监理工程师通知单

工程名称：安丘市 60MW 光伏扶贫电站项目

编号：AQ-GF-ZH-017

主题：关于固定支架材料质量问题

后附不规范相片：

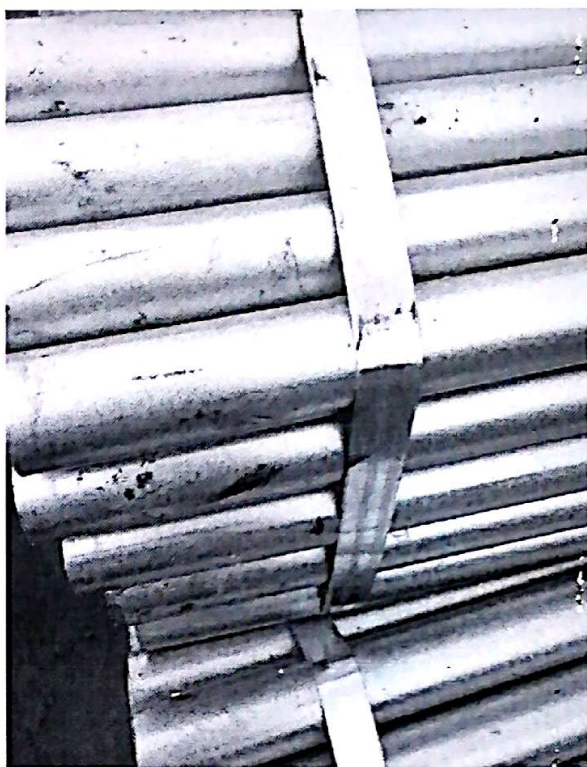
2017.05.19 日，业主、监理人员对柘山库房金海新源进场固定支架材料抽检，现场材料外观感观差，大面积存在刮痕、表面处理不干净（尤其是后立柱）；立柱管口多处挂锌瘤，未处理干净，需再次处理；对此次材料要求整车退场处理，如下次再有此类材料，直接退场，监理人员不予检测。
